△11	6	ECCBプラグ	PA66	設計	09.04.06	製図	09.04.06	検図	承認	記号	部門コード	整理番号	名称	3極 円形電線 EST-ECCB-15A	外形図
	5	コード	PVC												
△11	4	ボディ	PVC	林依倮	林依倮	22.8.18	塚越	22.8.18	塚越	R	26	0015	13		
	3	ESTプラグ	熱硬化樹脂												
	2	アース端子	黄銅(C2680R-1/2H)												
	1	電源端子	黄銅(C2680R-1/2H)												
	部番	部品名	材質

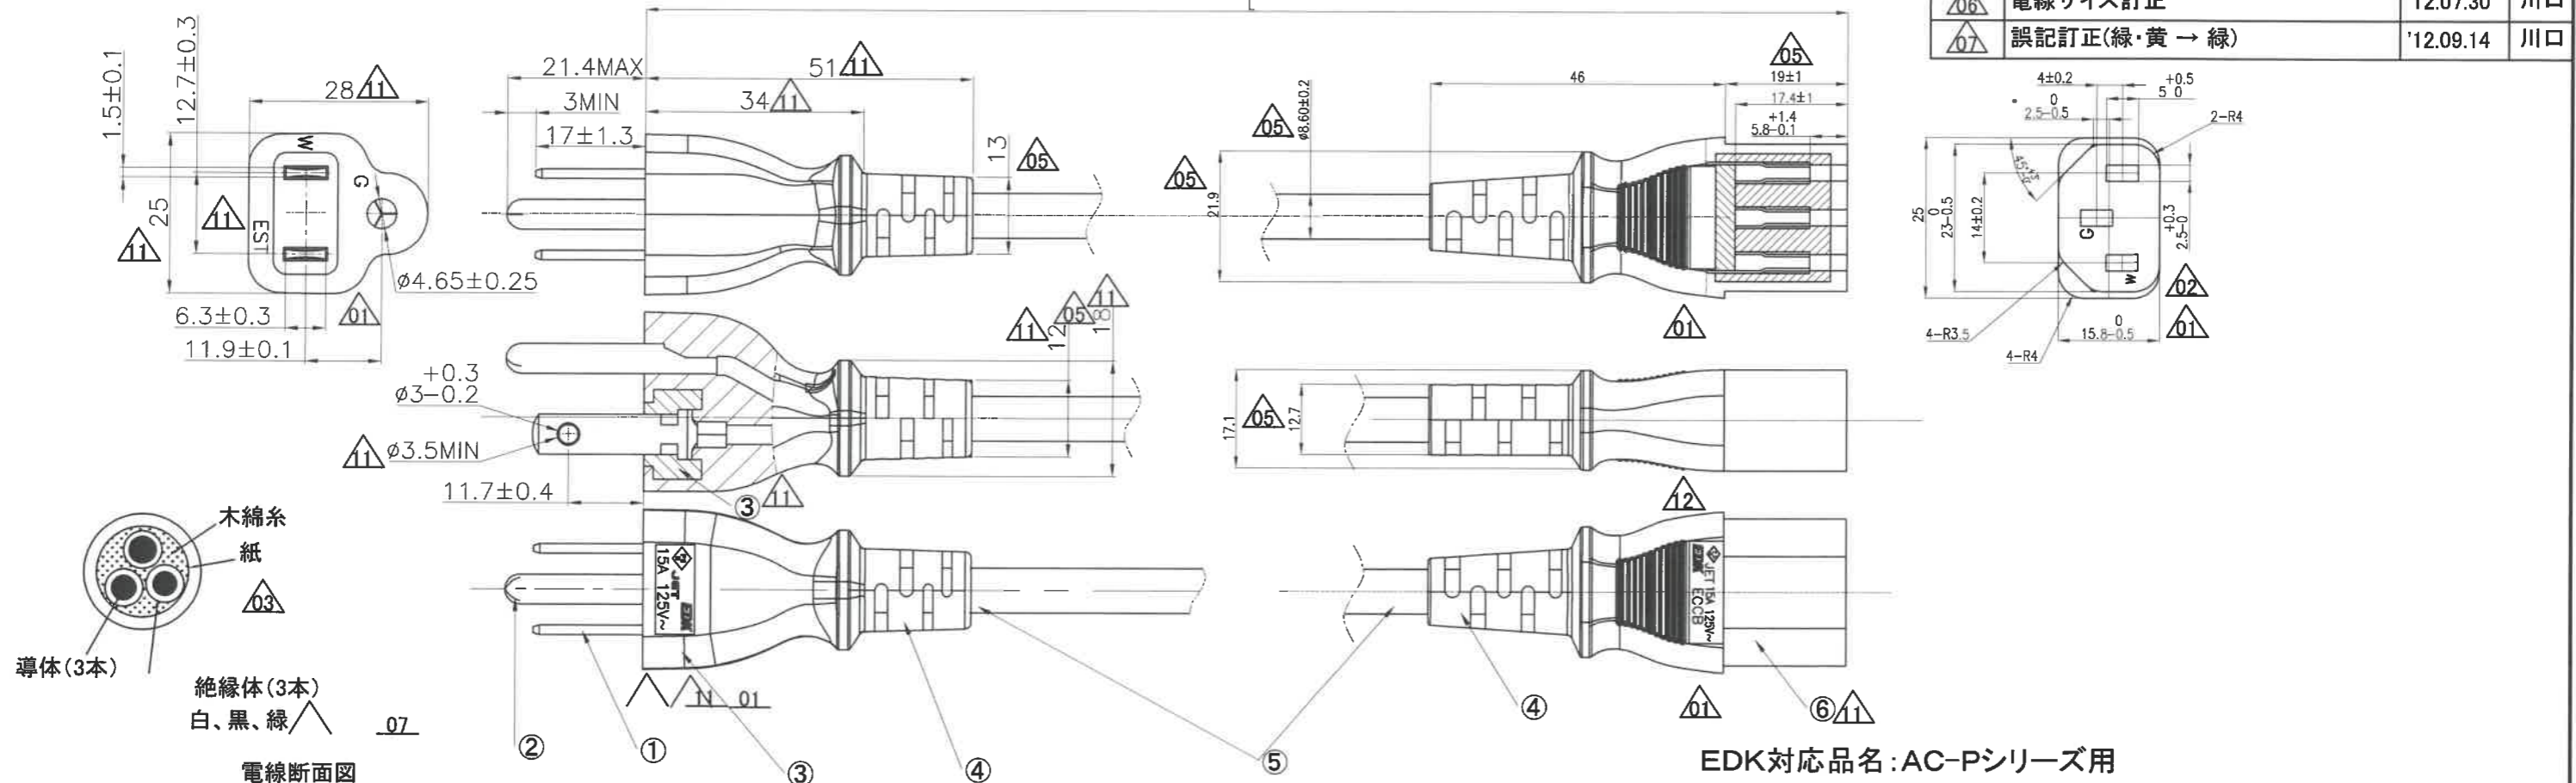
記号	来歴	年月日	氏名	記号	来歴	年月日	氏名	記号	来歴	年月日	氏名
△13	H、J作業追加	'22.08.18	渡辺	△08	E作業追加	'14.03.27	渡辺	△01	刻印変更、追加、削除	'10.06.10	川口
				△09	F作業追加	'14.07.18	渡辺	△02	"W"位置変更	'10.06.10	川口
				△10	G作業追加	'15.07.01	渡辺	△03	電線断面図詳細表記	'10.06.10	川口
				△11	EST耐ラッキングに変更(材質・形状変更) 刻印位置変更、部番変更、断面図に変更 寸法変更、寸法追加	'15.08.05	塚越	△04	仕様書番号変更	'10.06.15	川口
				△12	刻印位置変更	'16.08.04	塚越	△05	寸法、公差変更 12→13, 20→21.9, φ7.25±0.2→φ8.6±0.2, 19→19±1, 12→13.5, 17.8→19, 15.6→17.1, 11→12.7	'10.06.25	川口
								△06	電線サイズ訂正	'12.07.30	川口
								△07	誤記訂正(緑・黄 → 緑)	'12.09.14	川口
